野洲市民病院の新たな整備場所（温水プール跡地）が建築可能な地盤であることのエビデンスについて

去る5月18日（水）に開催された野洲市民病院整備事業特別委員会において、市民病院の新たな整備場所として提案した「温水プール跡地」（野洲市富波甲1294番地他）の地盤に係る下記の所見について、学識者にご確認をいただきました。同場所に市民病院が建築可能であることのエビデンスの一として、関係者に情報提供いたします。

野洲市民病院の新たな整備場所（温水プール跡地）における送電線が病院整備を制限する範囲について

地質柱状図

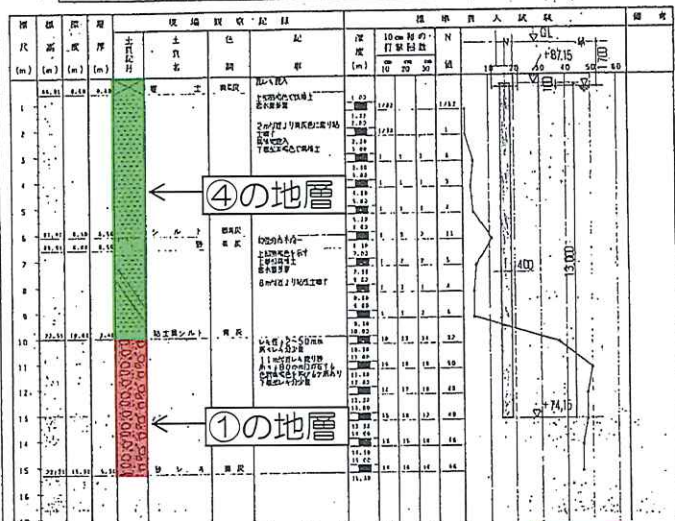
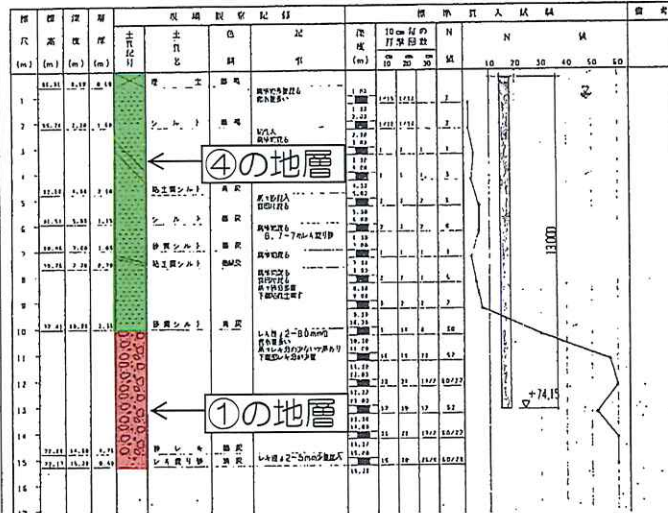
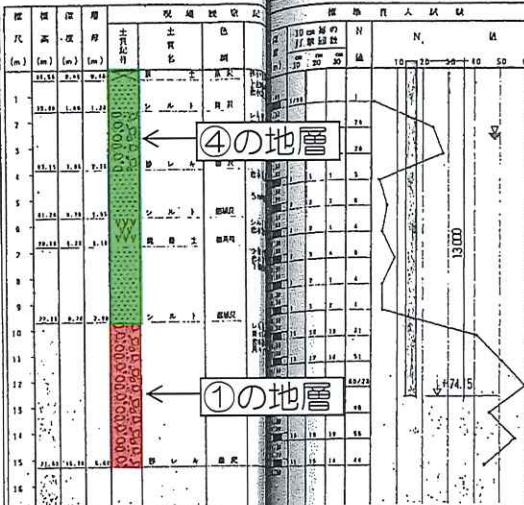
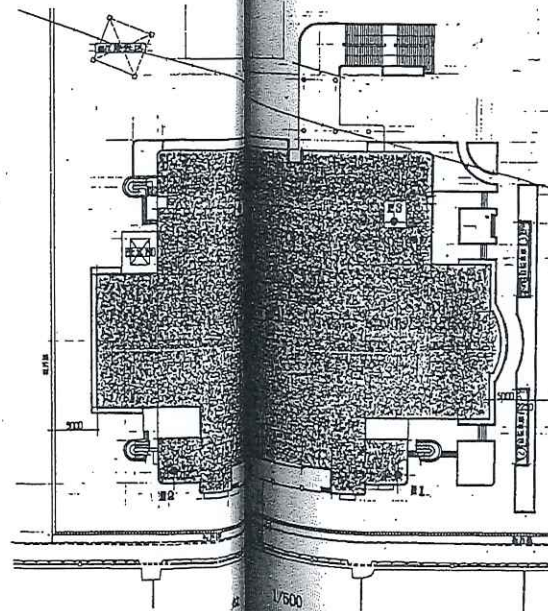
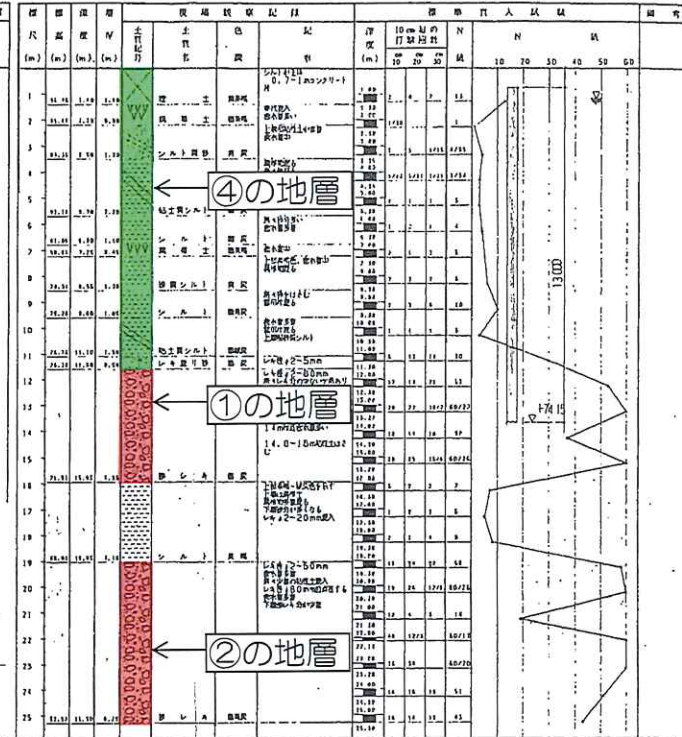
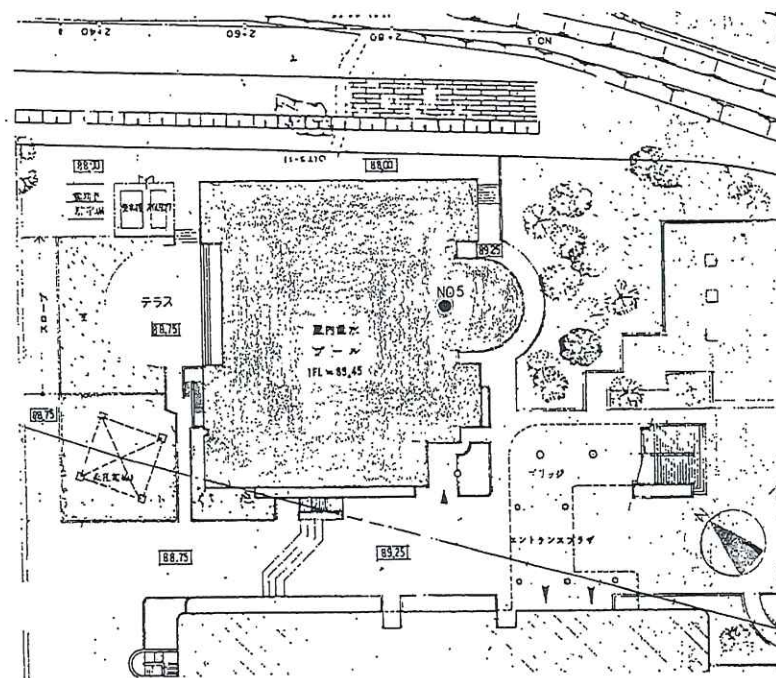
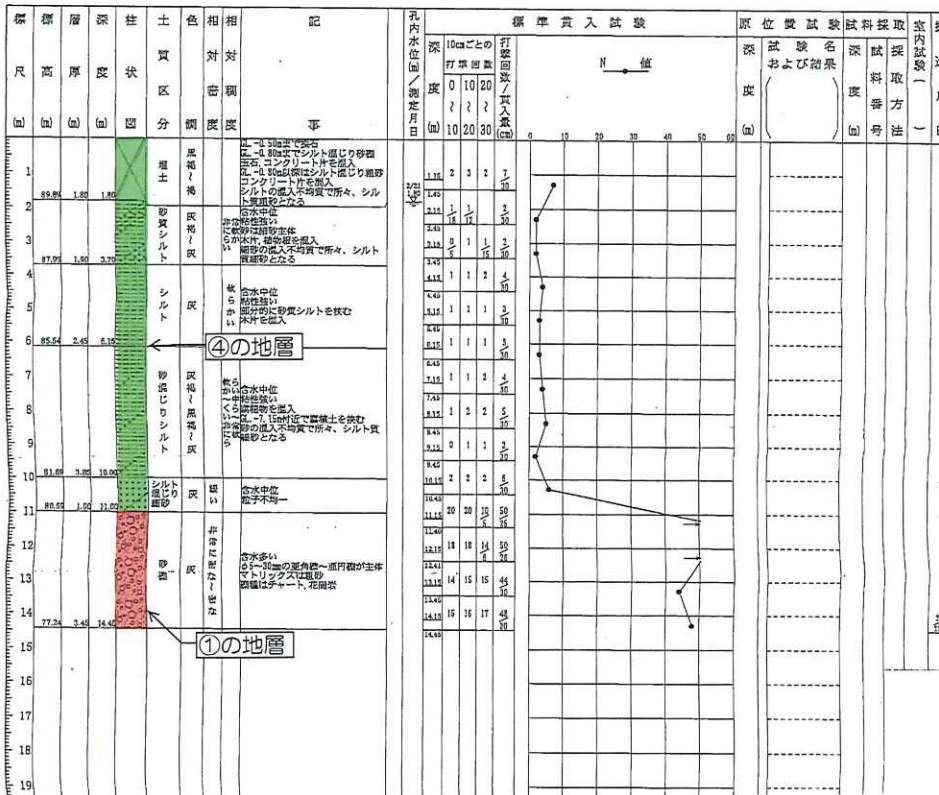
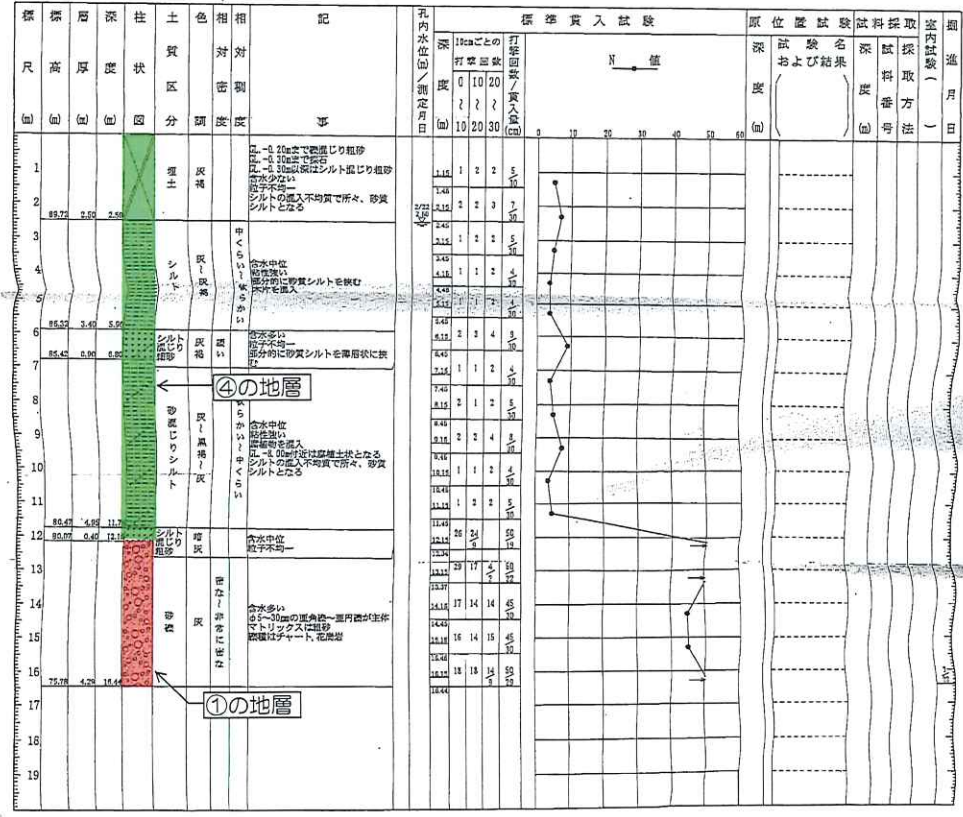
「記載（*下記2）の所見で問題ないと思料する。資料をさらに補強すべく、支持力の構造計算を添付すれば如何か。階数とスパンを仮定すれば、凡そその杭軸力が分かるので、それで支持力の計算をすればよいかと思料する。」

- ① 既存ボーリングデータを確認から、どのボーリングデータも深度10mから強固な砂礫層が出現しており、層厚も5mほどあることから、その層が支持層になり得る（建物を支えられる。）と考える。
- ② 建物の設計が進み、構造計算を進める際に、10m～15m付近の砂礫層が支持層とならない場合であっても、深度20m以深にも強固な砂礫層があり、その層が支持層になり得る（建物を支えられる。）と考える。
- ③ いずれのボーリングデータも同様な層構成となっており、支持層を含め、地盤は水平堆積しているものと考えられるため、場所によって支持層の深さが大きく変わらない、比較的安定した地層であると想定できる。
- ④ 上部のシルト層については、軟弱層ではあるが、支持杭の構造計算を法に則して行えば、何ら問題はない。
- ⑤ 液状化リスクに対しては、地質調査時に液状化試験を行い、必要に応じて対策を行うことになる。

配置図

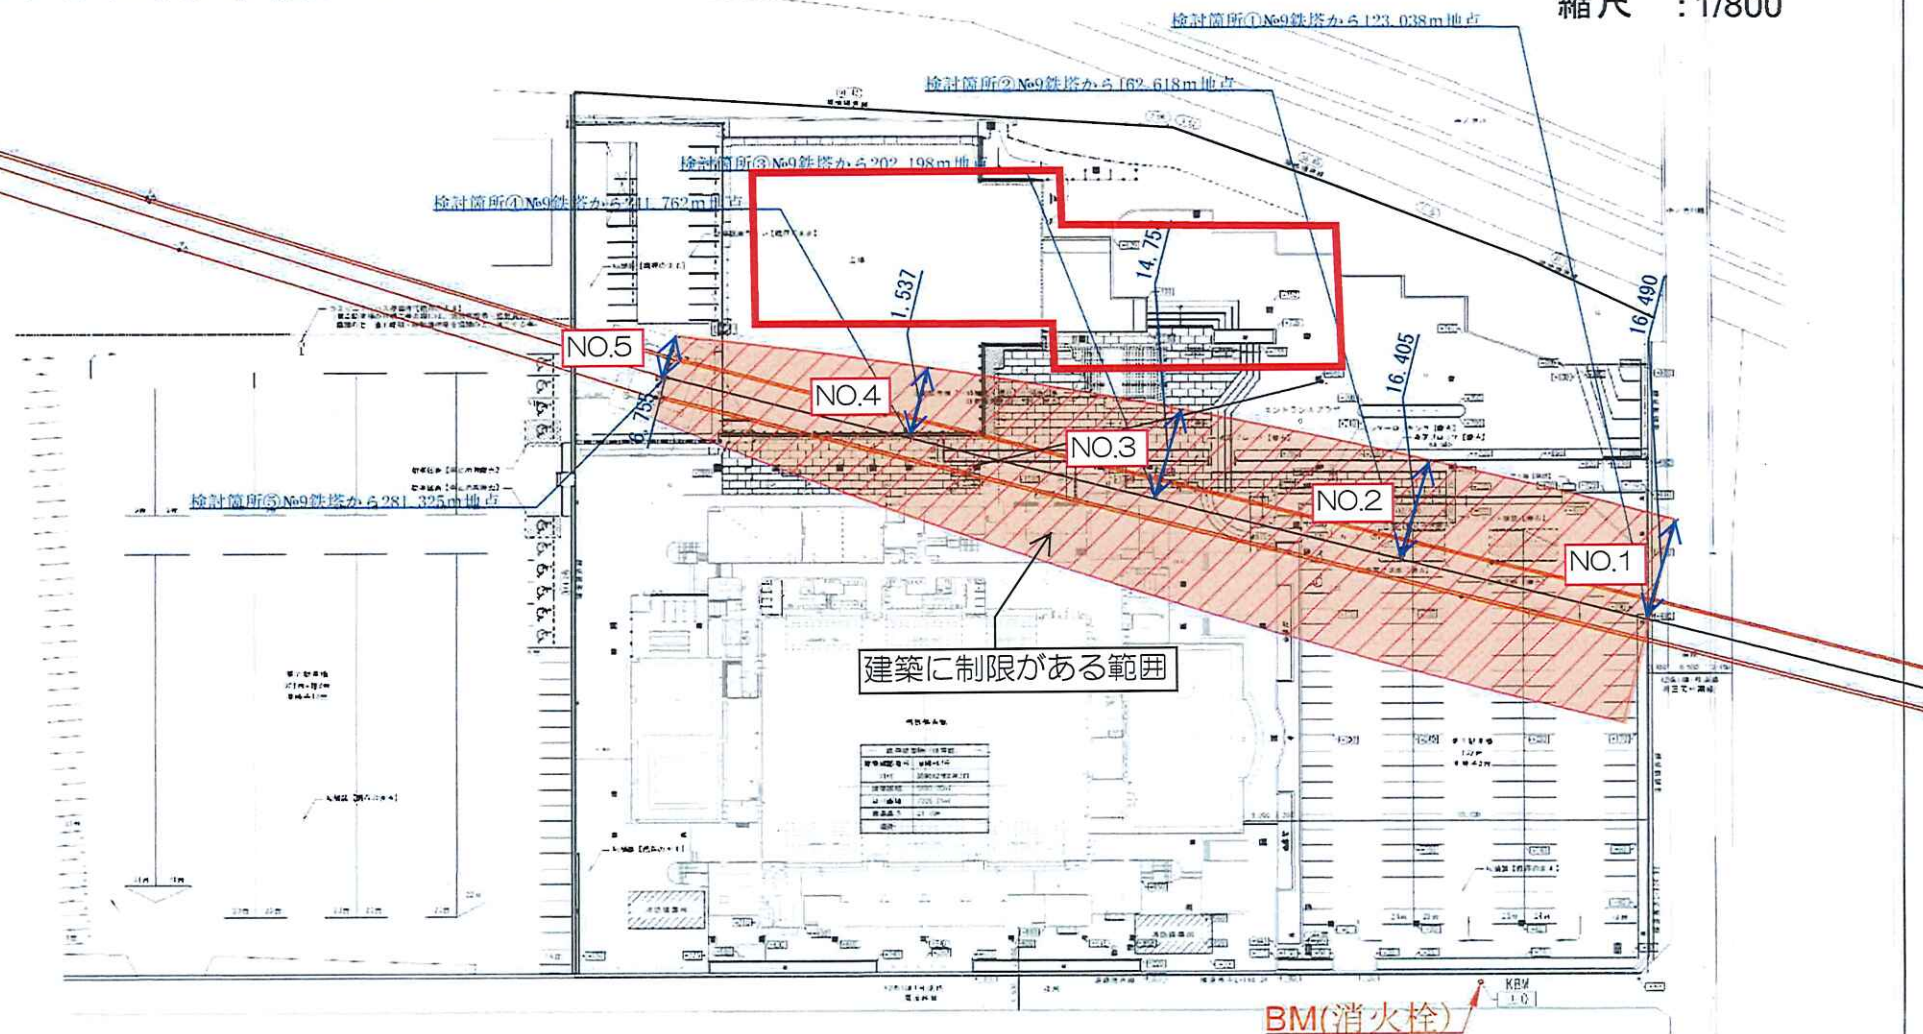
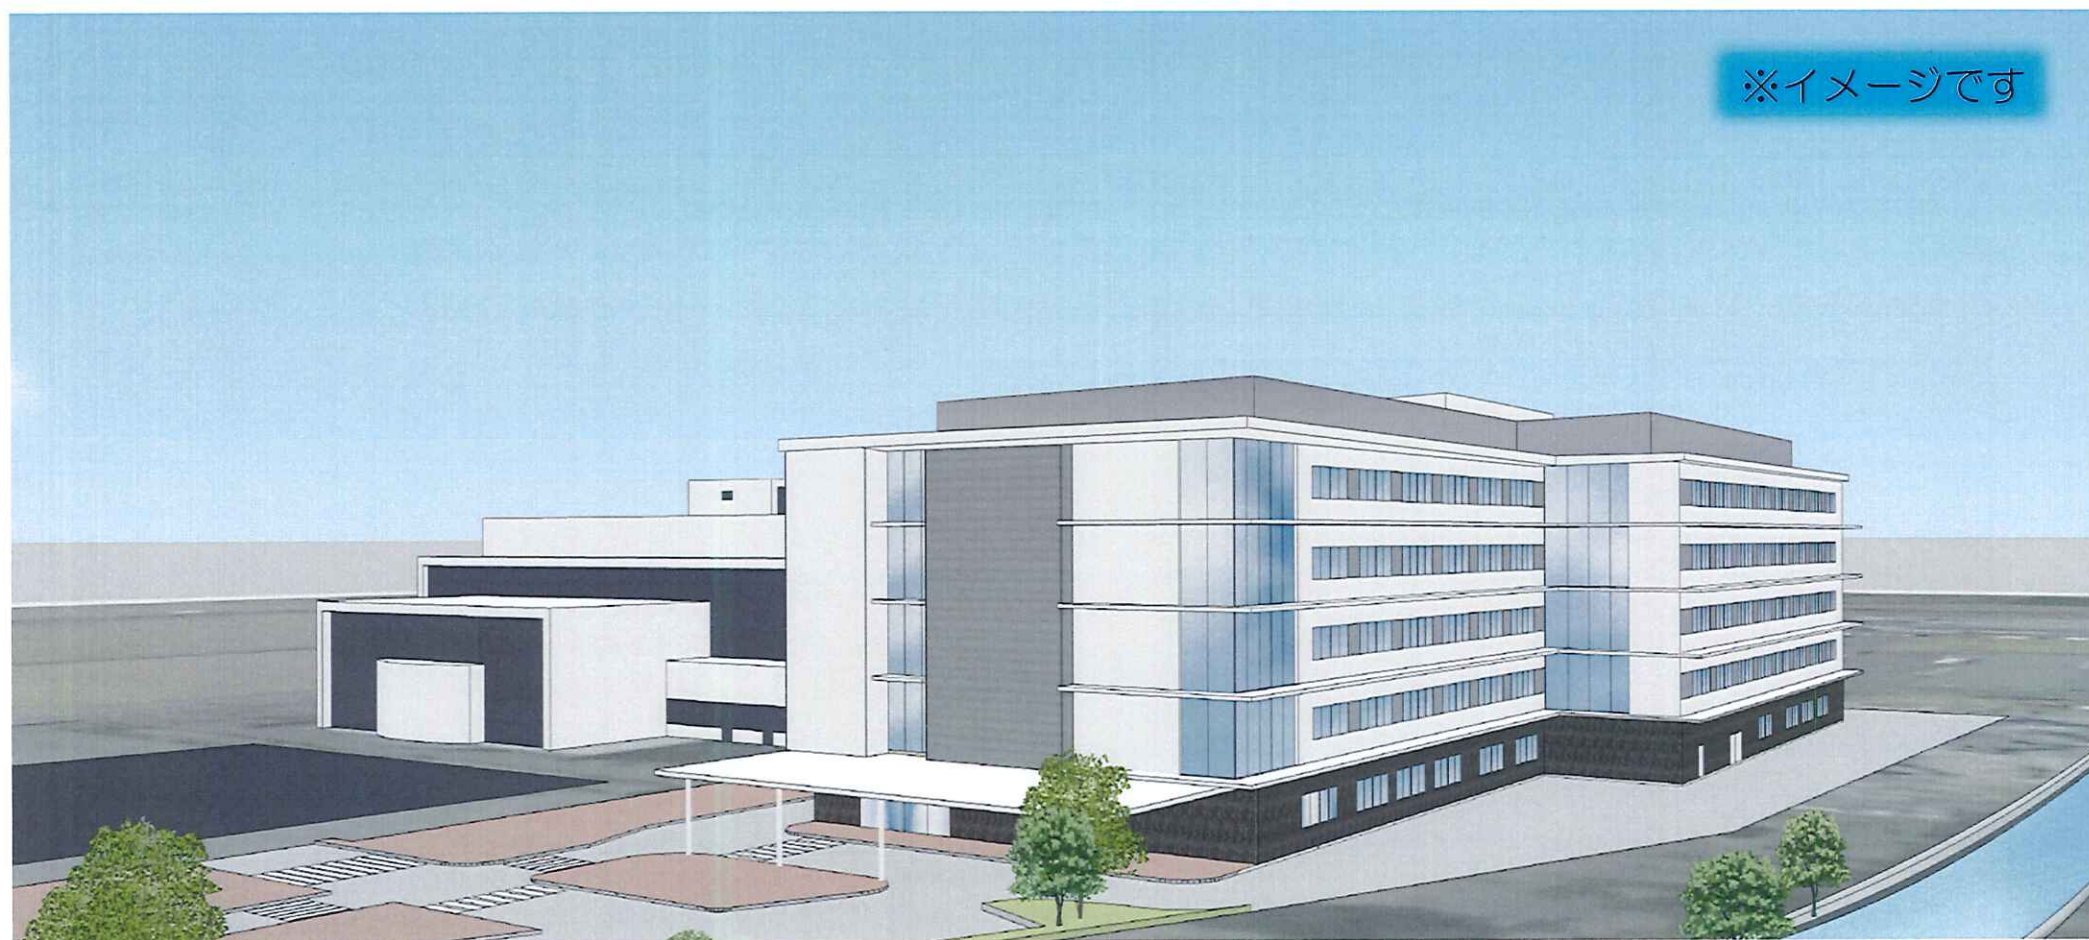
- 経済産業省制定の電気整備技術基準を定める省令に基づき技術検討を実施しました。
- 工作物に関しまして電線路の最下垂時における電線の高さ3m以上離していただく必要があります。

NO.1：可能高さは11.092m以下、建築制限範囲は片側16.490m
NO.2：可能高さは12.256m以下、建築制限範囲は片側16.405m
NO.3：可能高さは15.355m以下、建築制限範囲は片側14.754m
NO.4：可能高さは20.388m以下、建築制限範囲は片側11.537m
NO.5：可能高さは27.353m以下、建築制限範囲は片側6.755m
※可能高さはBMレベルからの高さになります。

送電線により建築が制限される範囲は別紙配置図のとおりであり、現状のままで（送電線・鉄塔を移設等せず）、現在想定している病院を整備することが可能である。
